Keuringsverslag van een elektrische laagspanning- en zeer lage spanningsinstallatie

Straatnaam Otto Intzeplein
Huisnummer 6
Busnummer
Postcode 2830
Gemeente Willebroek
Land België

Gelijkvormigheidscontrole van een nieuwe huishoudelijke installatie volgens (KB 08/09/2019) - AREI Boek 1 - 6.4. en 4.2.4.3.

Afbeelding schakel- en verdeelbord:

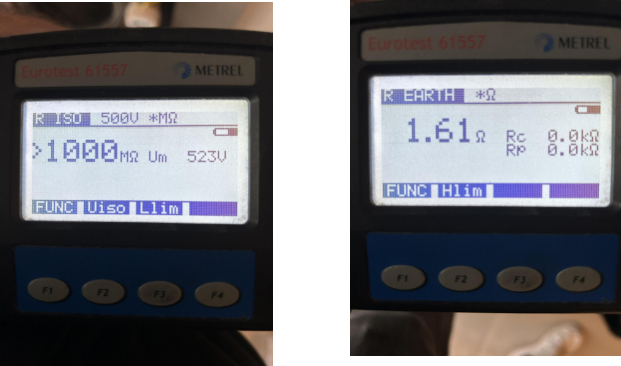
- nota/note 2 Geen inbreuken vastgesteld.
- nota/note 22 Keuken nog niet volledig geplaatst. Keukentoestellen en/of -meubels nog te voorzien.
- nota/note 37 Toestellen niet geplaatst op moment van controle. Maximaal vermogen kon niet worden nagekeken ter bepaling van het gebruik van de kring (Boek 1 onderafdeling 5.2.1.2.)
- nota/note 5 De verlichting is nog niet definitief geplaatst.
- nota/note 9 Badkamer is nog niet volledig afgewerkt. Bad en/of douche dient nog geplaatst te worden.
